Ferme éolienne de la Cerisaie SAS

Communes de Périgné, Saint-Romans-lès-Melle et Celles-sur-Belle (79)

Compléments au dossier de demande d'Autorisation Environnementale

Avril 2021

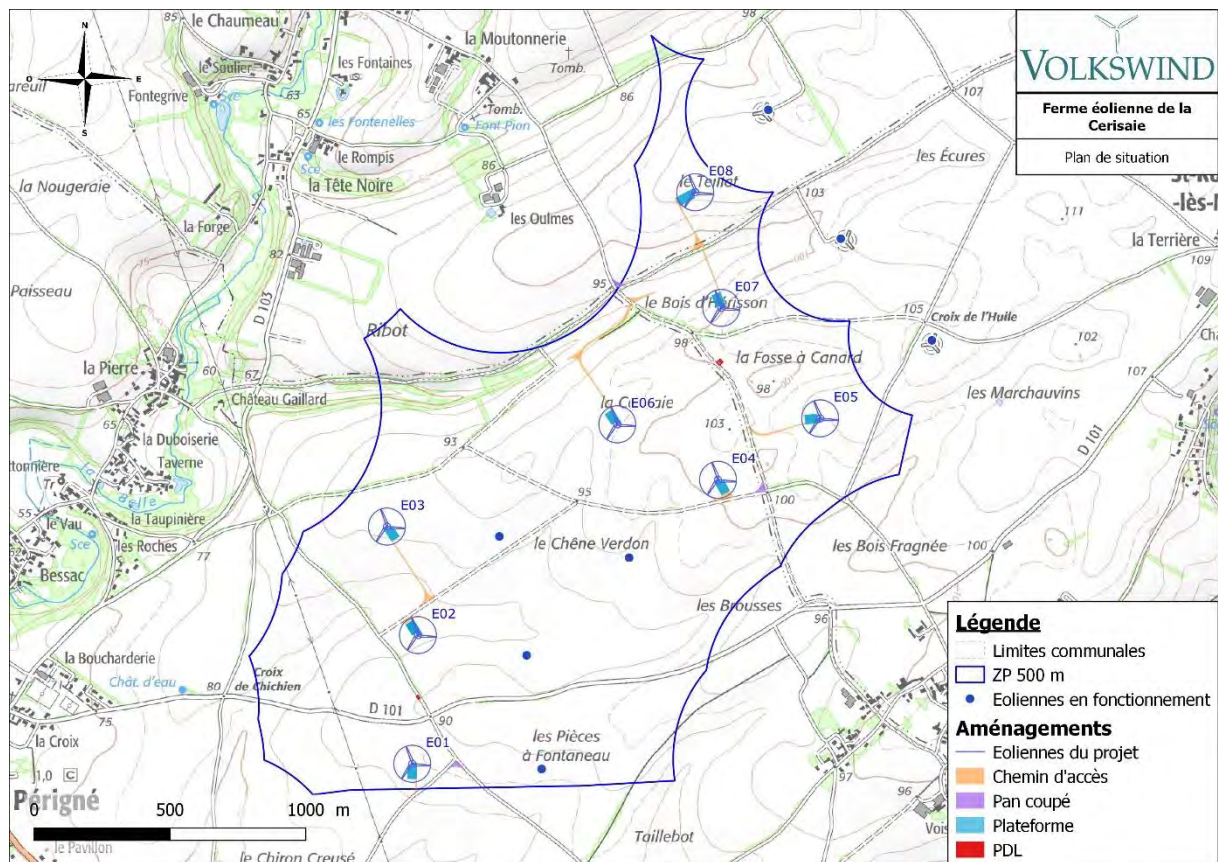
* La carte de la page 13 de la « Pièce 6 – Dossier architecte » est irrégulière car elle ne représente pas le parc éolien de la société FERME EOLIENNE DE PERIGNE, mis en service en 2017, autour duquel le projet est prévu. Idem pour la carte de la page 32 de la « Pièce 3 – Demande d'autorisation environnementale ». En revanche, la carte de la page 7 de la « Pièce 4.4 – Résumé non technique » représente un état initial plus réaliste car incluant les deux parcs éoliens existants voisins.

Le plan de situation rapprochée présenté à la page 13 n'est pas demandé dans les pièces réglementaires du Cerfa n° 15964 relatives à une demande d'autorisation environnementale, et est présenté à titre d'information.

Toutefois, afin de répondre à la demande de l'administration, l'emplacement des éoliennes du parc éolien de Périgné et de celui du Teillat à proximité des aménagements a été précisé sur l'ensemble des plans présentés au sein du dossier architecte (pièce n°6).

Carte extraite de l'étude d'impact, page 57 de la pièce n°4

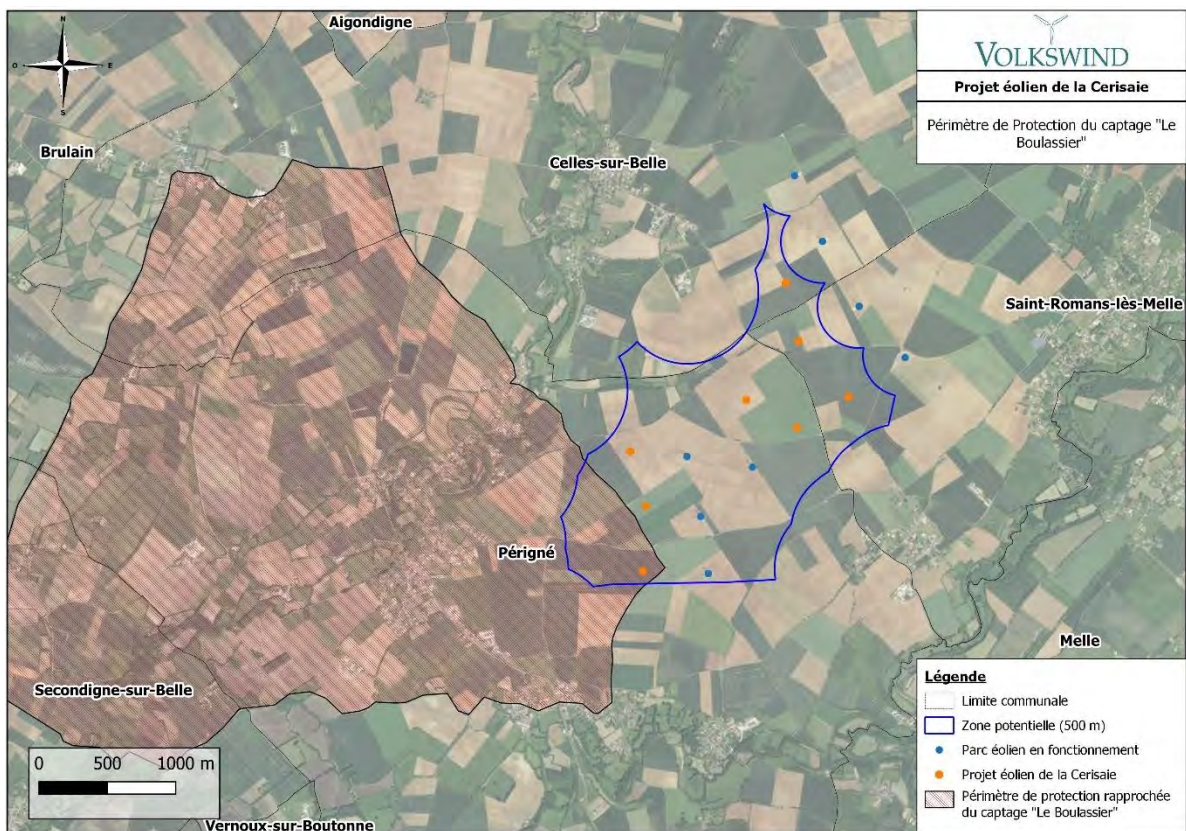
l'étude d'impact doit apporter les informations suivantes :

- (carte) superposition de la ZIP et du périmètre de protection rapproché du captage ;
- (carte) superposition du projet éolien (avec toutes ses composantes, y compris réseau électrique, pistes à créer ou à aménager, etc) et du périmètre de protection rapproché du captage ;
- positionnement du projet, par rapport à l'interdiction (réduire la surface ...) rappelée par l'ARS ;
- positionnement du projet, par rapport à l'interdiction (ne pas atteindre la couche ...) rappelée par l'ARS ;
- lever du doute (risques d'atteinte de la protection naturelle de l'aquifère ...) envisagé par l'ARS.

- La carte de superposition de la ZIP avec le périmètre de protection rapproché du captage est présentée à la page 57 et est rappelée ci-dessous :
